Mémoire en réponse – Avis MRAe Nouvelle Aquitaine du 27 novembre 2023

Centrale solaire de Touvérac (16)

(PC-016-384-23-W0002)

Figure 13 : Synthèse des enjeux écologiques, page 130 de l'étude d'impact environnemental (Source : CERMECO)

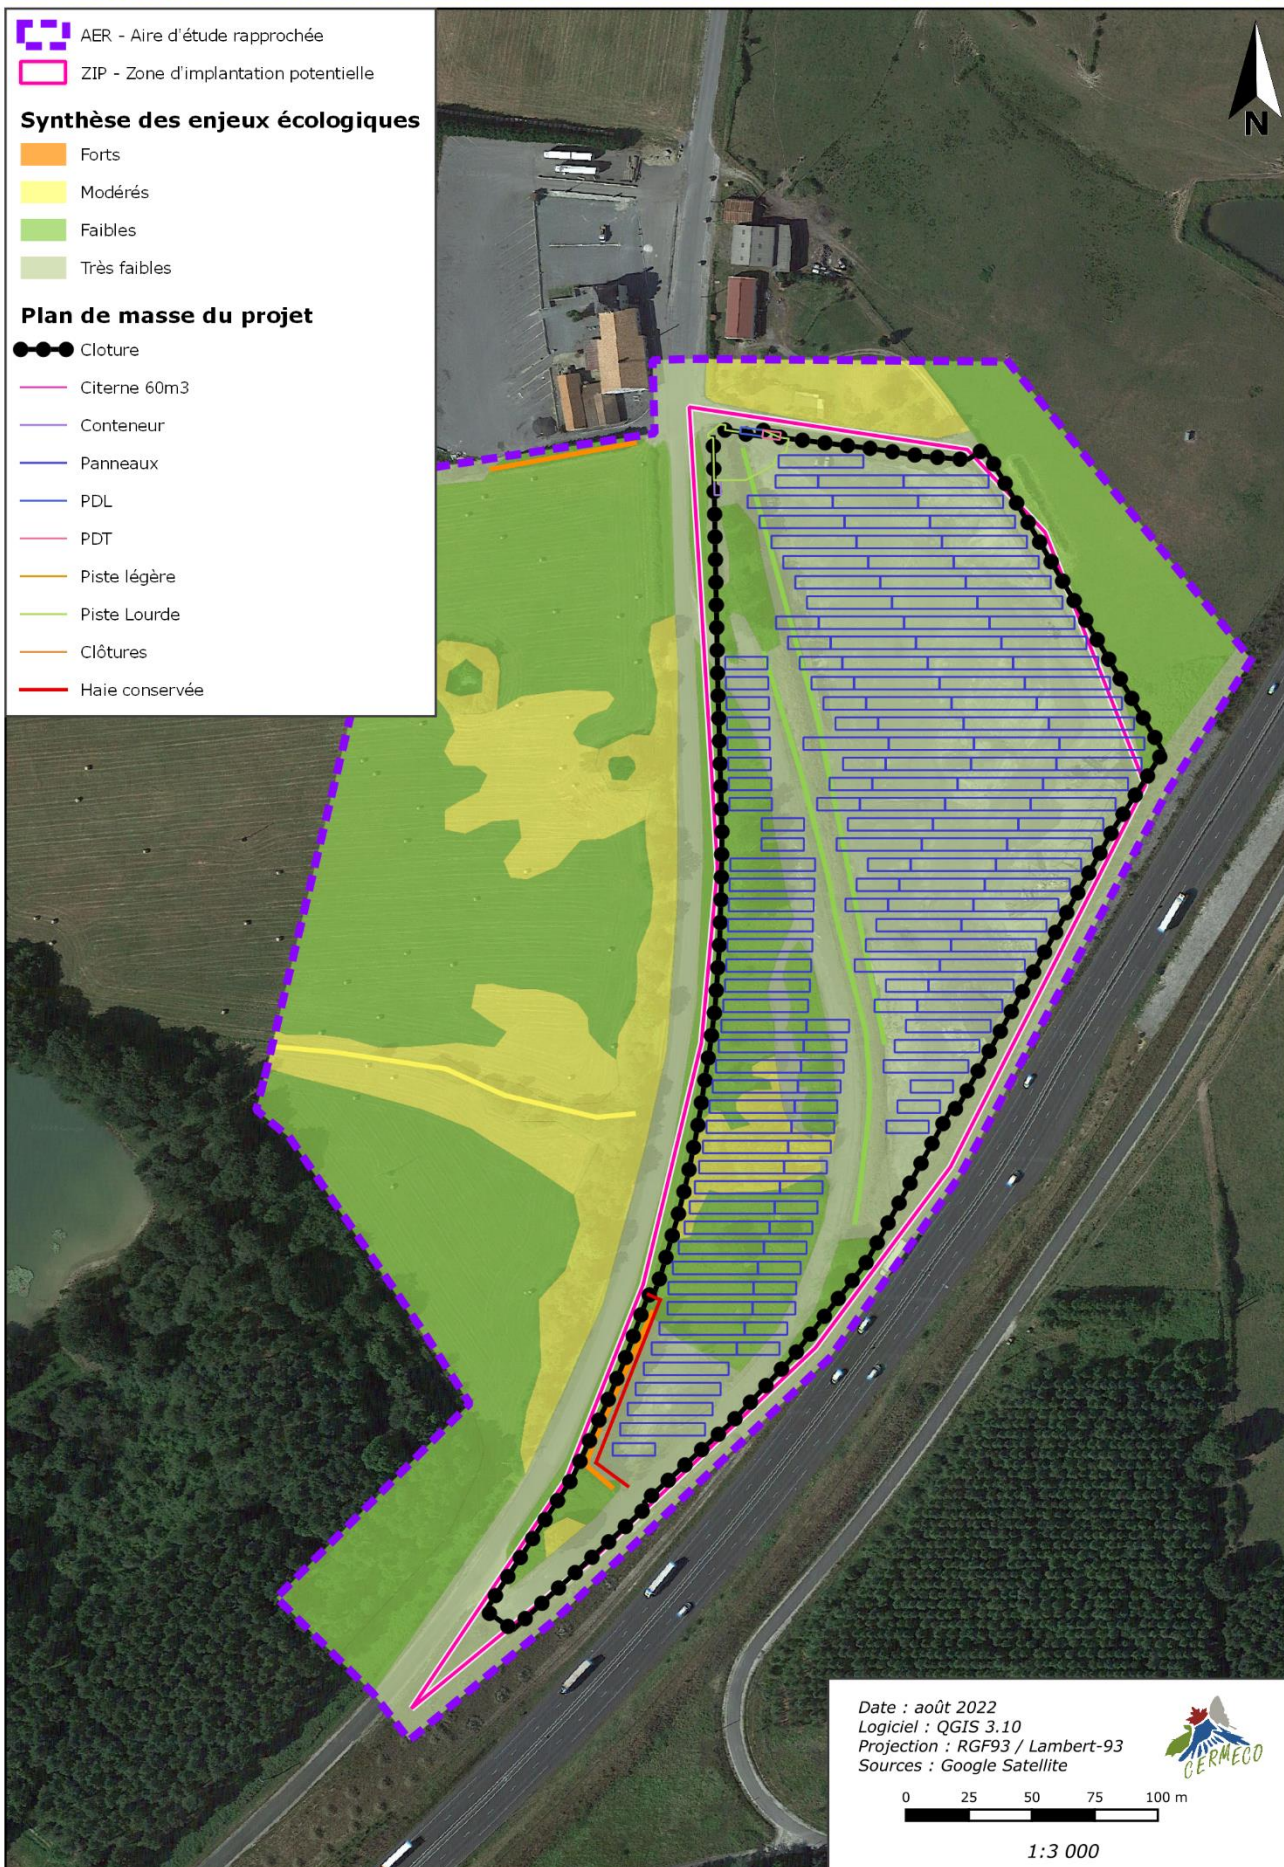
La MRAe recommande de superposer le plan masse du projet sur cette carte.

La carte suivante présente la superposition du plan de masse du projet avec la synthèse des enjeux écologiques.

Figure 15 : Variante finale d'implantation (Source : ENERGITER)

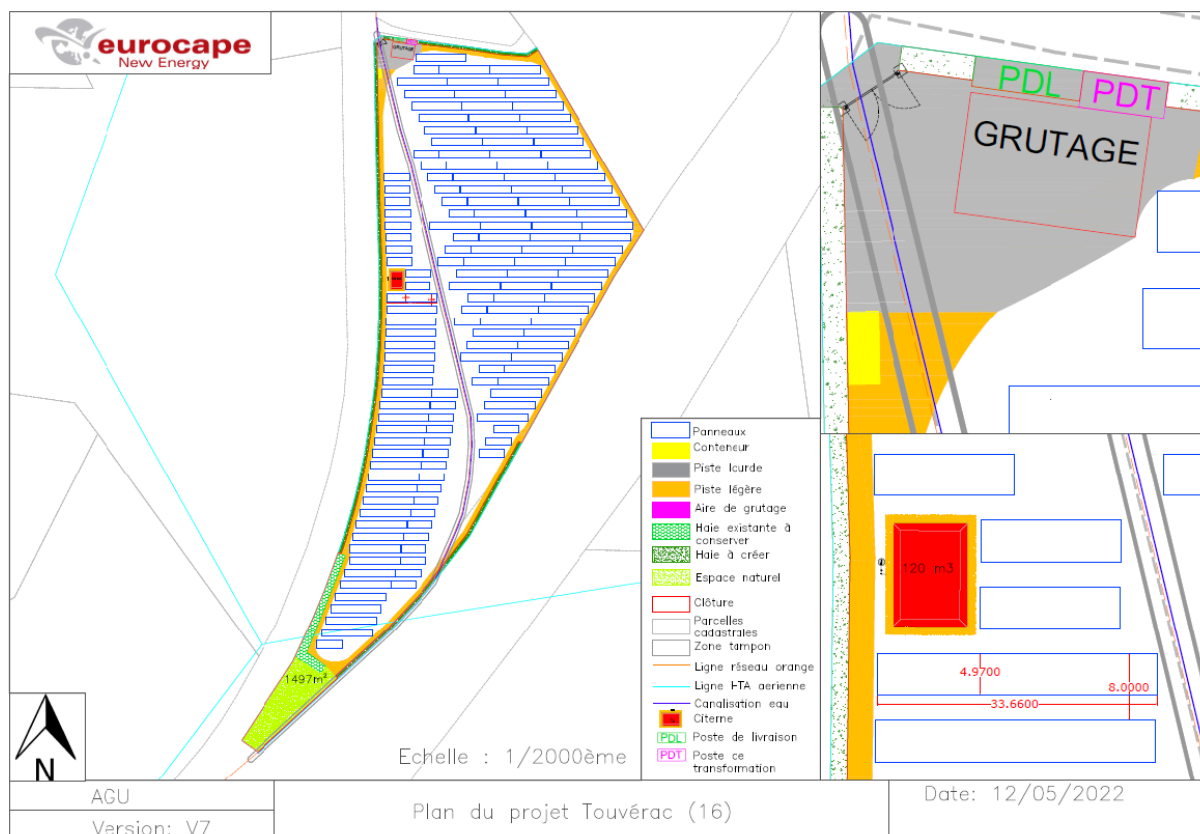
La MRAe recommande de justifier le choix d'implantation du projet au regard des enjeux du site. Les solutions alternatives pour réaliser le projet et leurs enjeux et incidences sur l'environnement doivent être présentées

Deux variantes d'implantation ont été étudiées et sont présentées au chapitre 6.3 Les variantes étudiées, pages 251 et 252 de l'étude d'impact. Celle qui a été retenue permet un évitement total du secteur le plus sensible : la haie à enjeu fort, comme cela est présenté sur la carte page 253 et ci-dessous. A cet évitement sera ajoutée une mesure de renaturation d'une surface de d'environ 1500 m² (mesure MR 8, présentée page 209 de l'étude d'impact). Ces mesures sont illustrées sur la carte page 253 et ci-dessous.

Figure 18 : Superposition du projet technique et des zones humides

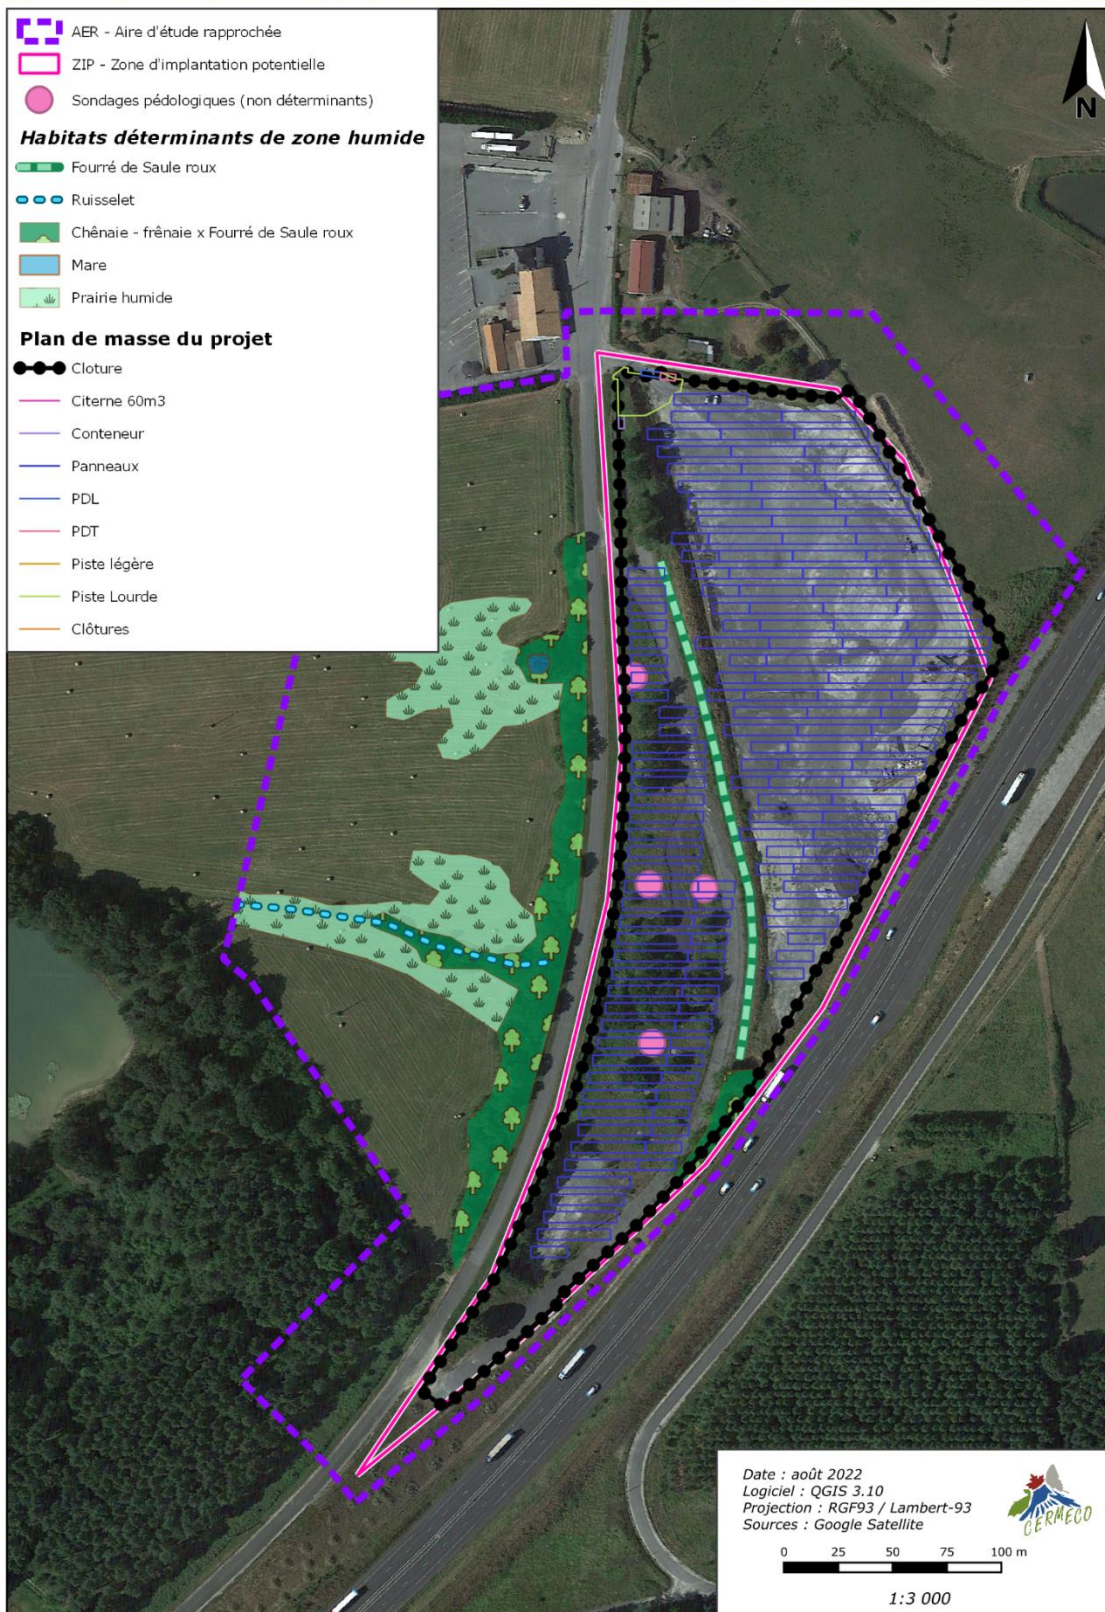
- De superposer le plan de masse du projet sur cette carte

A ce sujet, se reporter à la réponse ci-après concernant les incidences résiduelles du projet à propos des zones humides. Aucune incidence de ce type ne persiste sur les milieux humides après application de la démarche ERC, l'analyse du bureau d'étude ayant également tenu compte des incidences directes possibles sur les zones humides aval (Chapitre 4.5.3.3. *Mesures d'évitement* page 199 de l'étude d'impact) Il n'est donc pas nécessaire de procéder à une évaluation des fonctionnalités des zones humides évitées. Par ailleurs, le porteur de projet s'engage à mettre en place une mesure de suivi de ces secteurs suite à la recommandation de la MRAe. Cette mesure est détaillée page 48 de la présente note.

Figure 22: Zonage du projet dans le PLUi

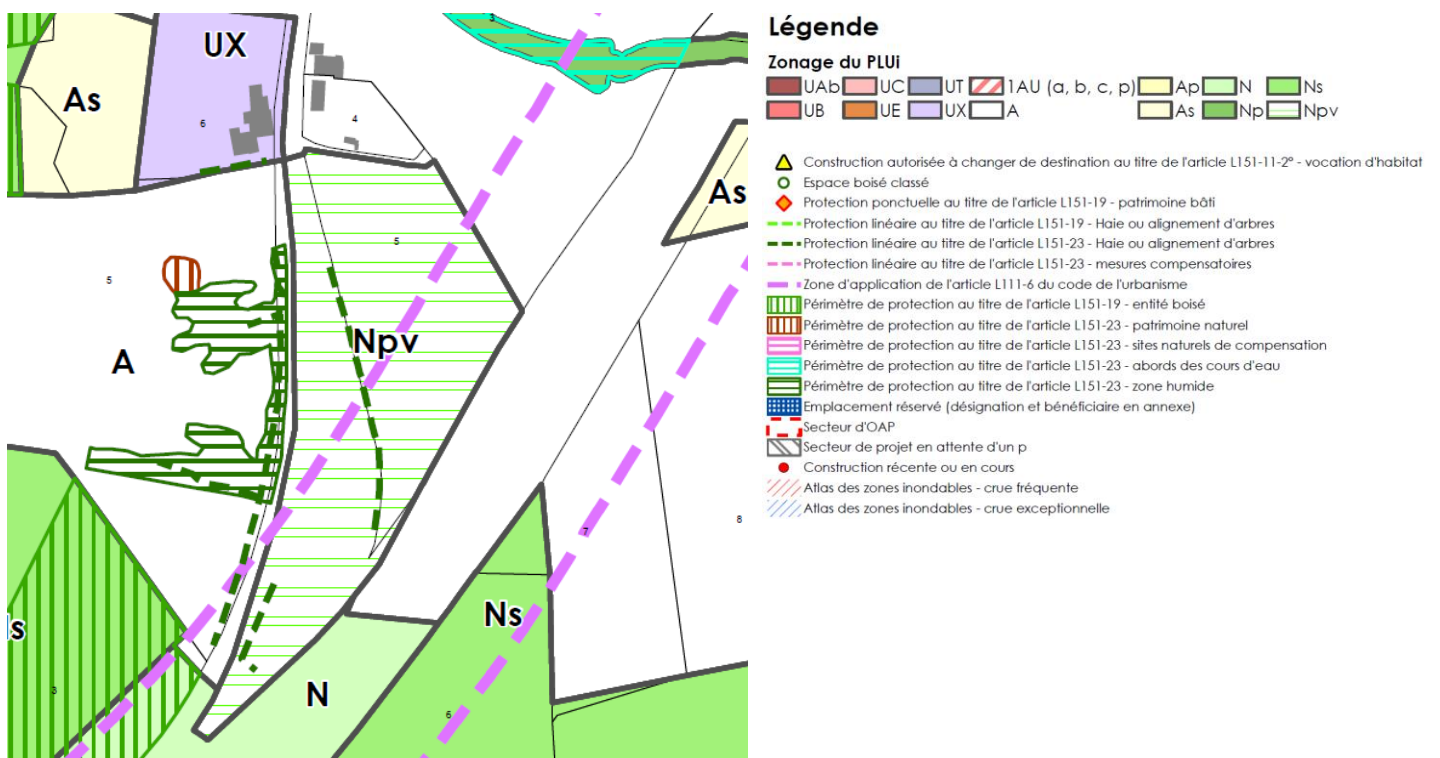
En cas d'évolution du document d'urbanisme en vigueur sur le territoire impacté par le projet, la MRAe recommande de garantir qu'au sein du document d'urbanisme, la préservation des secteurs sensibles identifiés (zones humides, habitats d'espèces protégées) sera assurée par un zonage adapté, une orientation d'aménagement, ou tout autre type de protection. Les modifications apportées au document d'urbanisme doivent intégrer de possibles évolutions du projet, voire son abandon et la mise en oeuvre d'un autre projet ;

La communauté de communes a approuvé la modification générale du PLUi en décembre 2023. Le PLUi intègre le projet en totalité en zone Npv (Voir Annexe 4 et Annexe 5).
